**Objet : Questions supplémentaires**

**Questions supplémentaires de la commission en date du 9 avril 2009**

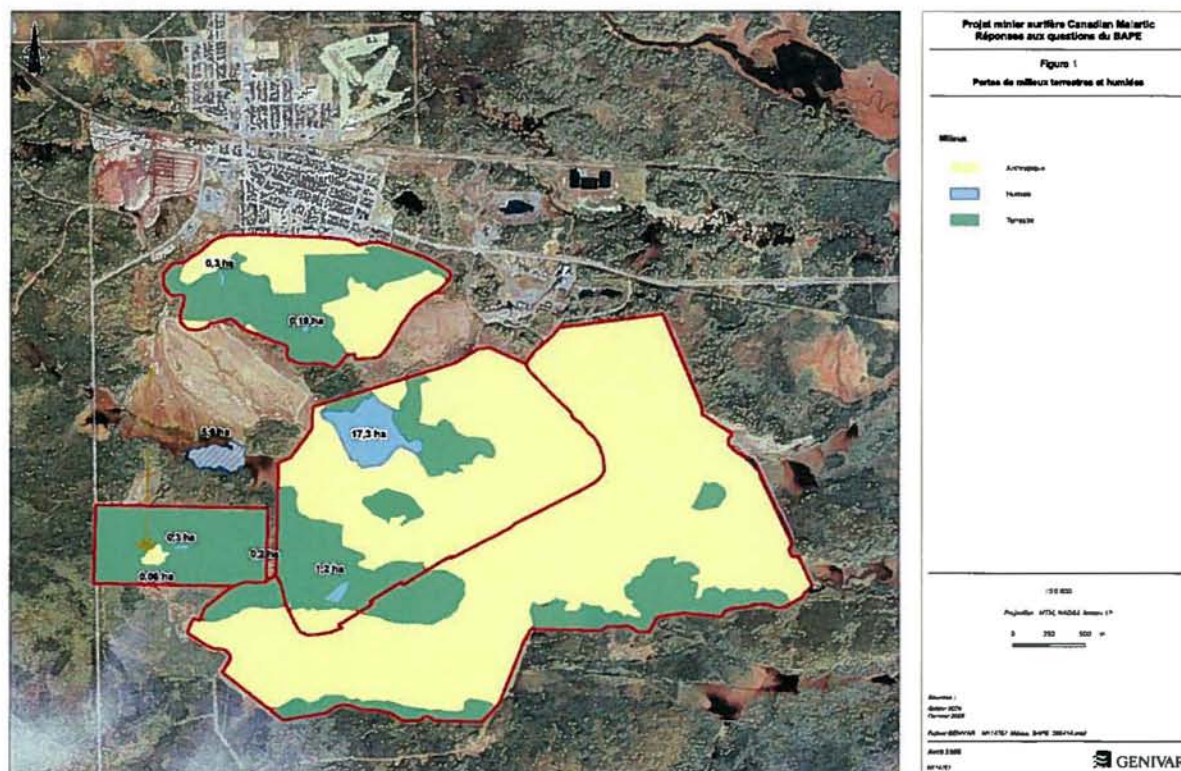
2. La superficie de milieux humides qui serait perdue en raison du projet est passée de 17,3 ha dans l'étude d'impact à 19,5 ha lors d'une récente mise à jour (PR3.1, p. 6-84 ; DQ2.3, p. 2). Qu'en est-il des pertes de végétation terrestre qui étaient de 358,1 ha dans l'étude d'impact ?

Tout comme pour les milieux humides menacés par les infrastructures du projet, les superficies de végétation terrestre ont été recalculées à la lumière des plus récents scénarios d'exploitation de la mine et de l'optimisation du projet. Les superficies touchées par le projet sont maintenant de l'ordre de 279,2 ha en perte nette de milieu terrestre. Toutefois, ces pertes, tout comme les milieux humides, seront précisées dans le cadre de l'élaboration des demandes de certificat

Le tableau suivant reprend les superficies perdues par chacune des composantes du projet et la figure ci-jointe illustre l'emplacement des pertes anticipées.
